CONSTANCIA DE NOTIFICACIÓN MEDIANTE PUBLICACIÓN DE AVISO Auto No. 9674 del 02 de octubre de 2020

La Autoridad Nacional de Licencias Ambientales – ANLA - dentro del expediente LAV0012-00-2019 profirió el acto administrativo: Auto No. 9674 del 02 de octubre de 2020, el cual ordena notificar a: **NORBERTO IPUANA PASTRANA** .

Como consecuencia del procedimiento iniciado debido a la solicitud de licencia ambiental presentada por la Sociedad Minera de Santander S.A.S., esta Autoridad Nacional, realizó visita de evaluación al proyecto en comento del 1 al 7 de abril de 2019 y del 19 al 26 de septiembre de 2019, evaluó el Estudio de Impacto Ambiental y su complemento presentado en respuesta a la información adicional solicitada por esta Autoridad, según consta en el Acta No. 91 de 2019, emitiendo el Concepto Técnico 6134 del 2 de octubre de 2020, en el cual se indica:

El Proyecto Explotación Subterránea de Minerales Auroargentíferos Soto Norte, con una huella en superficie de 161,97 ha, planteó dos frentes de trabajo que estarían comunicados entre sí por intermedio de los túneles gemelos.

Figura 5-1 Curva de Duración de Caudales Simulados vs Registrados Periodos de Validación 1996-2002 Y 2013-2015

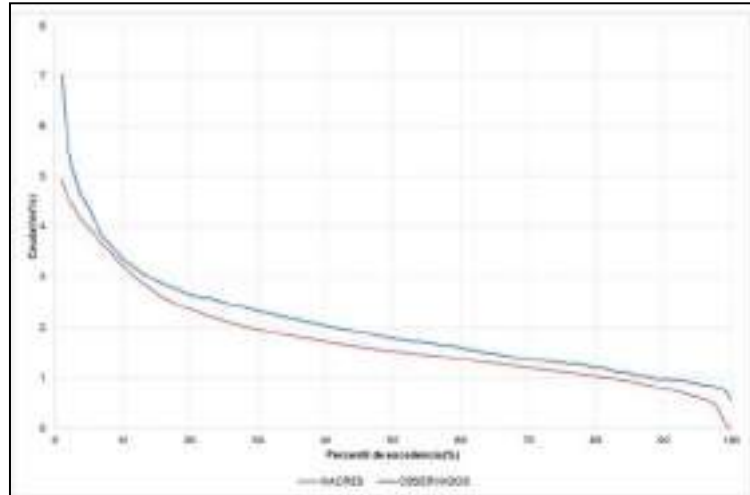
En el numeral 5.1.5.11.9 la sociedad describe el análisis de sensibilidad realizado, en donde a partir de los resultados obtenidos de caudal para cada subcuenca, compara los rendimientos hídricos y las curvas de duración de caudal para cada unidad de respuesta hidrológica, y concluye que el modelo IHACRES presenta los valores de rendimiento hídrico más cercano a la media de todos los modelos utilizados. Adicionalmente, la sociedad presenta la siguiente matriz para justificar la selección del modelo IHACRES:

no analiza lo que representa la reducción del caudal base en los diferentes meses del año o en condiciones extremas como puede ser la presencia de un fenómeno de El Niño fuerte, o simplemente, durante los meses de menores precipitaciones del año. Tal ausencia de análisis tanto en la evaluación de los impactos como en los planes de manejo ambiental propuestos no permite un pronunciamiento respecto de sobre de la solicitud de la licencia ambiental del proyecto "Soto Norte".

Figura 6-4 Esquema general de los vertimientos y plantas de tratamiento de agua con caudales medios para fase de construcción. El efluente de los túneles gemelos se lleva a la piscina de sedimentación.

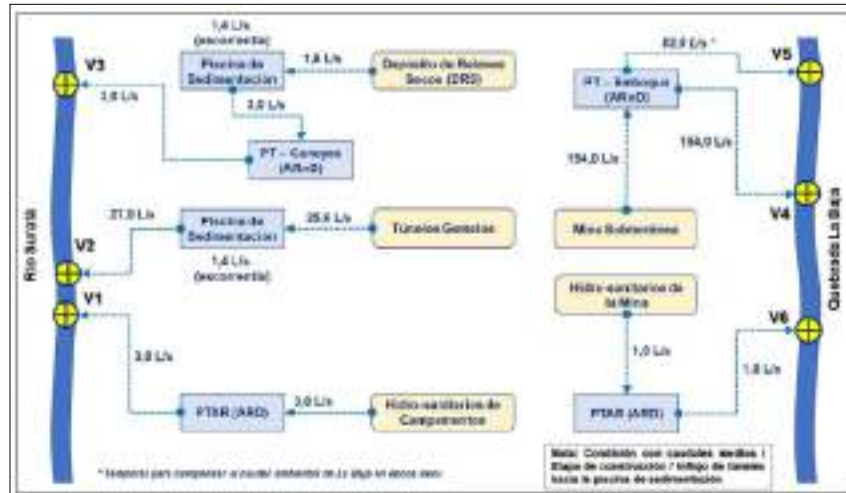
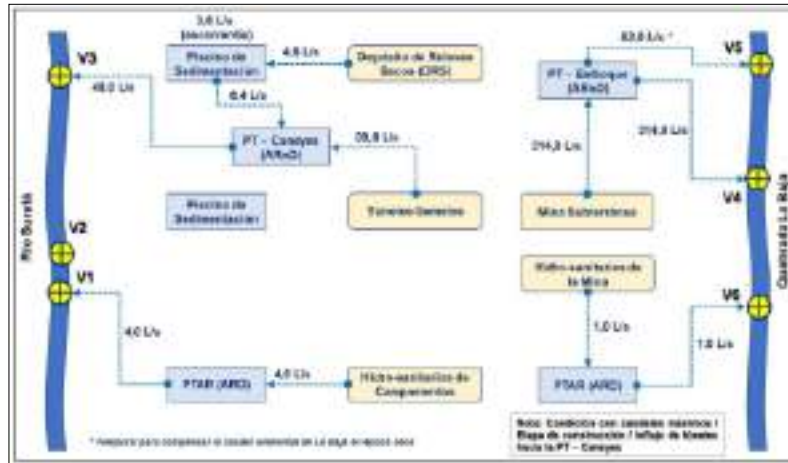
Etapas constructivas: La Sociedad plantea tres escenarios, dos de operación citando caudales máximos y medios; y otro escenario adicional de contingencia bajo condiciones promedio.

(Ver Figura Esquema general de los vertimientos y plantas de tratamiento de agua con caudales medios para fase de construcción. El efluente de los túneles gemelos se lleva a la piscina de sedimentación, Figura Esquema general de los vertimientos y plantas de tratamiento de agua con caudales máximos para fase de construcción. El efluente de los túneles gemelos se lleva a la piscina de sedimentación y Figura 6 6 Esquema general de los vertimientos y plantas de tratamiento de agua con caudales máximos para fase de construcción. El efluente de los túneles gemelos se lleva a la PT – Caneyes, en Concepto Técnico 6134 del 2 de octubre de 2020)

Figura 6-7 Esquema general de los vertimientos y plantas de tratamiento de agua con caudales medios para fase de operación.

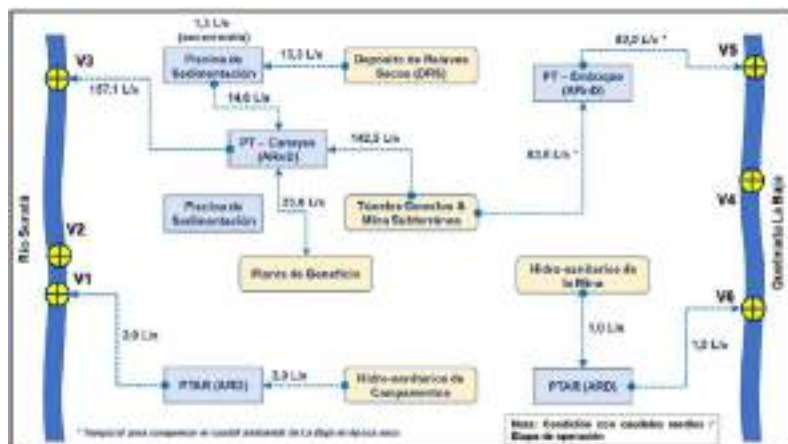
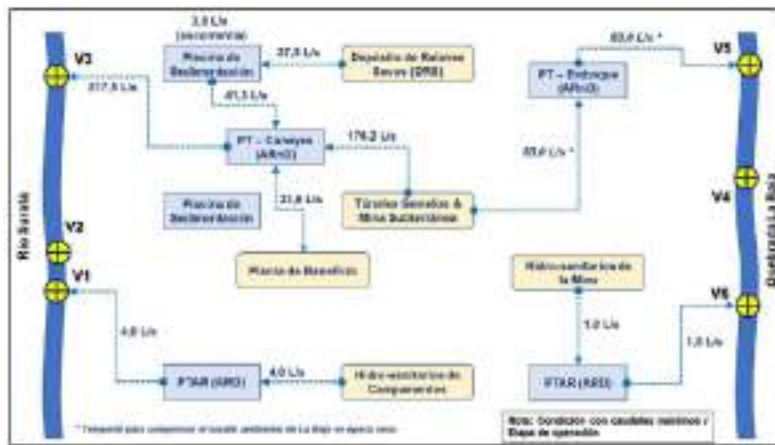
En la etapa operativa y de cierre, la Sociedad plantea el uso de cuatro puntos de vertimiento, dos en el río Suratá (V1 y V3) y dos en la quebrada La Baja (V5 y V6). El Vertimiento V1 tendría un caudal promedio de 3 l/s y 4 l/s de caudal máximo esperado, asociado a los campamentos hidrosanitarios; el vertimiento V3, recibe las aguas del depósito de relaves, Influjos de túneles y mina con caudales promedio de 157.1 l/s y máximos de 217.5 l/s; para el vertimiento V5 sobre la quebrada La Baja, se estima caudales de 85 l/s indistintamente de las condiciones de máximos o mínimos; de igual manera el vertimiento V6 que está relacionado con las actividades domésticas y manejo hidrosanitario de la mina tiene un caudal invariante de 1 l/s.

(Ver Figura Esquema general de los vertimientos y plantas de tratamiento de agua con caudales medios para fase de operación y Figura Esquema general de los vertimientos y plantas de tratamiento de agua con caudales máximos para fase de operación, en Concepto Técnico 6134 del 2 de octubre de 2020)
